東海第二発電所運転期間延長認可申請書の添付書類「一 東海第二発電所 特別点検結果報告書」を以下のとおり補正する。

東海第二発電所
特別点検結果報告書

平成 29 年 11 月
(平成 30 年 5 月一部変更)

東海第二発電所
原子炉压力容器 特別点検（追加点検）
結果報告書

図 4. 1. 3-1 試験対象範囲 (炉心領域)

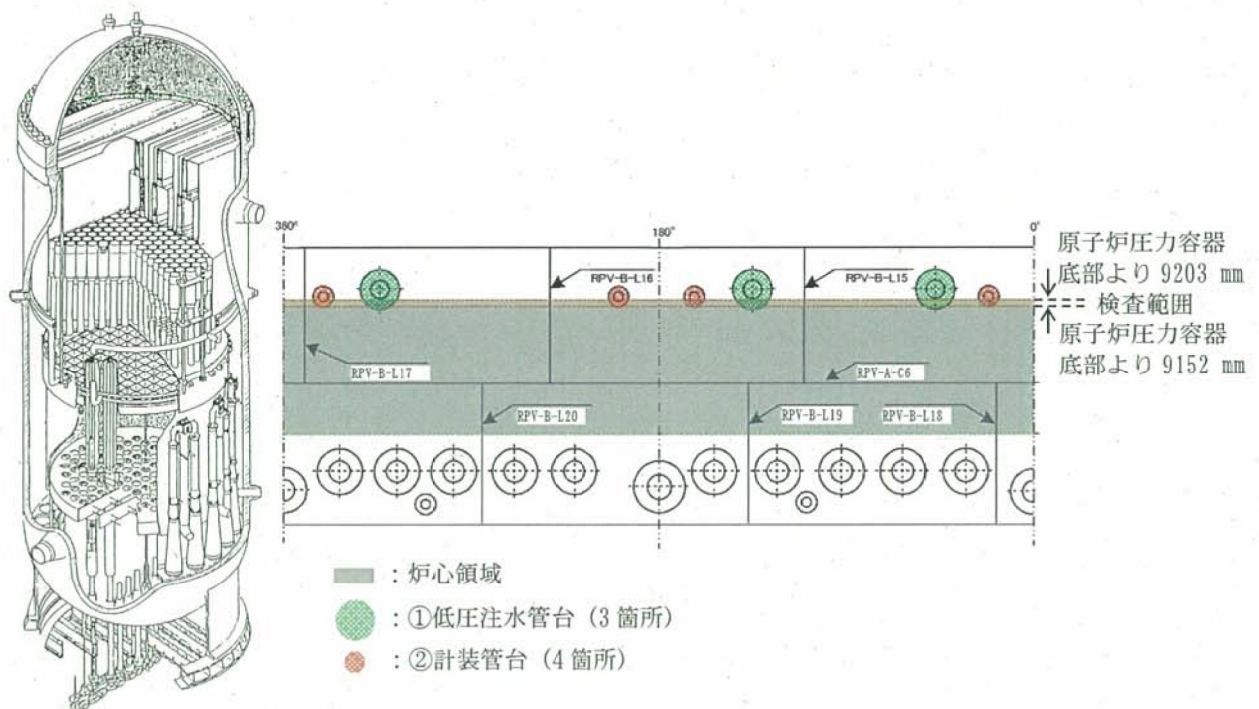
制定・改正年月日		改正内容・理由
制定	平成30年3月16日	－ 新規作成 － 特別点検において、原子炉圧力容器の母材及び溶接部の超音波探傷試験は炉心領域を検査範囲としているが、工認記載の TAF の値 (9203 mm) と異なる値 (9152 mm) としていたため検査範囲に不足が確認された。このため、炉心領域の超音波探傷試験を追加で実施することとした。

この点検において、原子炉压力容器の母材及び溶接部の超音波探傷試験は炉心領域を検査範囲としているが、工認記載のTAFの値(9203 mm)と異なる値(9152 mm)としていたため検査範囲に不足が確認された。このため、炉心領域の超音波探傷試験を追加で実施することとした。

試験カテゴリ	試験対象	試験の仕様
炉心領域	母材及び溶接部（ジェットポンプライザーブレースアーム溶接部含む）のうち原子炉圧力容器底部から 9152 mm より 9203 mm までの範囲	超音波探傷試験（UT） JEAC4207-2008 を準用 【炉心領域について炉外より実施】 母材：縦波 0°（垂直）、縦波±45°（フェーズドアレイ） 溶接部 ：縦波 0°（垂直）、横波 45°、60°（斜角） 低圧注水管台(N6)周辺、計装管台(N12)周辺： 縦波（0°、20°、45°）（フェーズドアレイ）

試験対象範囲は、原子炉圧力容器胴部の炉心領域(溶接部、母材部)とし、具体的な対象範囲は下図のとおりとする。
